原子力規制における検査制度の見直しに伴う 原子炉施設保安規定変更認可申請について

(コメント回答)

令和2年8月18日

四国電力株式会社

審査会合における指摘事項の回答(No. 2)(1/6)

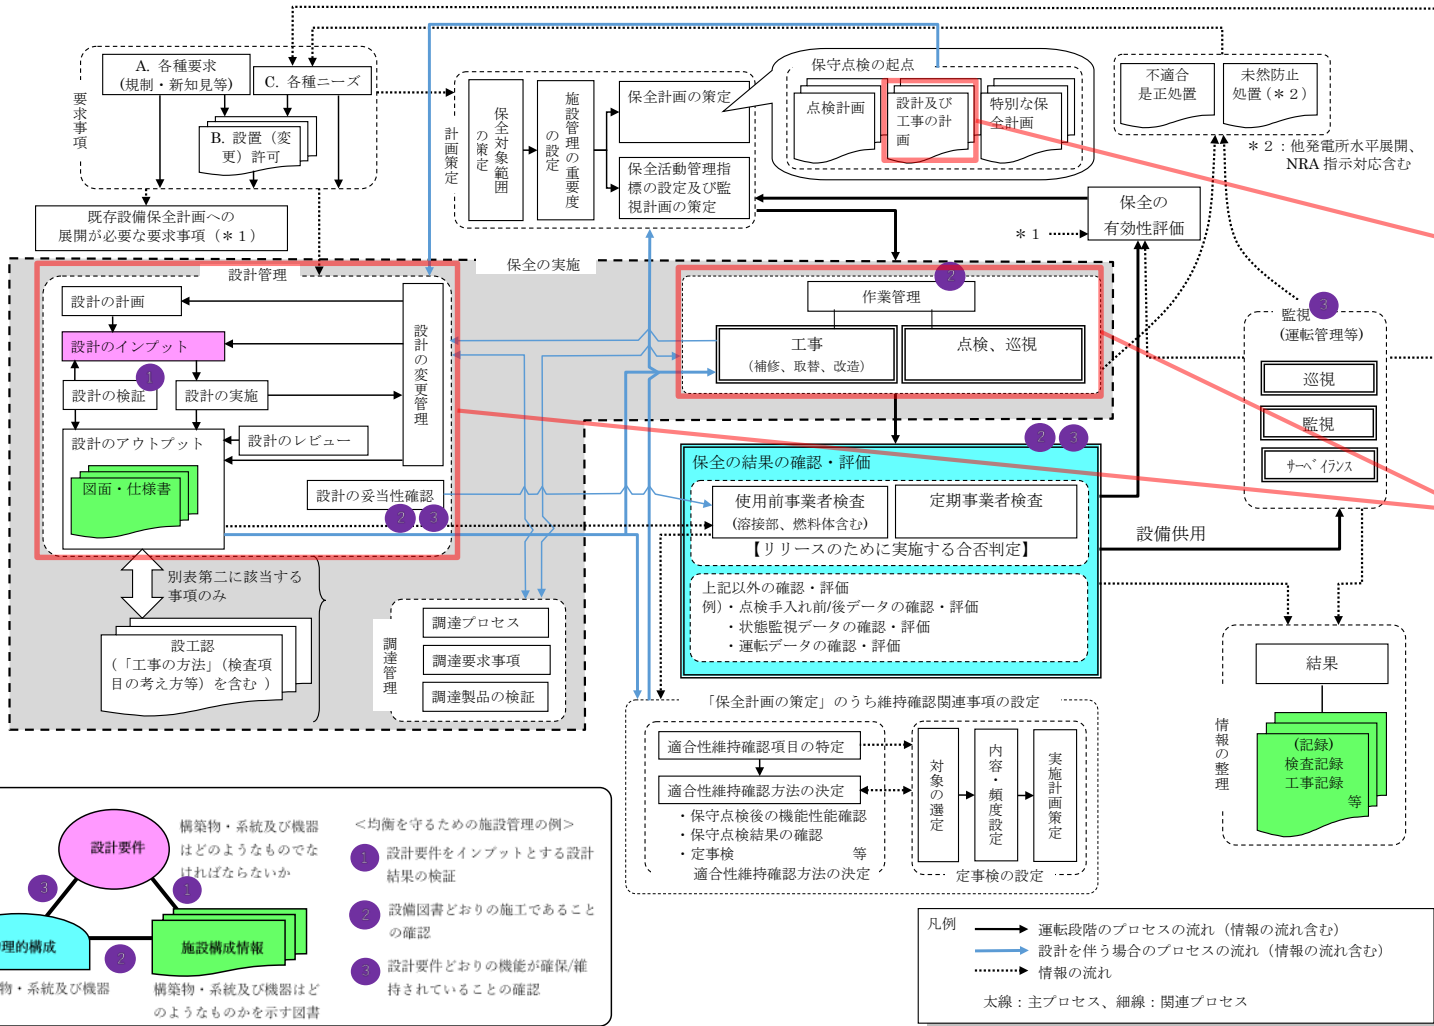
設計管理及び作業管理を個別条文とせずに、第119条の「7.保全の実施」の中に位置付けているが、保全の実施は保全計画に基づいて実施するものであるところ、現状の記載では、新規施設に対する設計管理や作業管理を行う前に保全計画を策定する必要が生じるため、設計管理や作業管理を保全の実施の中でできるのか確認し、整理して説明すること。

○設計や工事を実施する場合には、あらかじめその方法、実施時期および法令手続きの要否等を定めた「設計および工事の計画(保全計画)」を策定する。(四国電力の場合、工事計画説明書を作成する。)

この対象には、新規施設に対する設計や工事を実施する場合も含まれる。
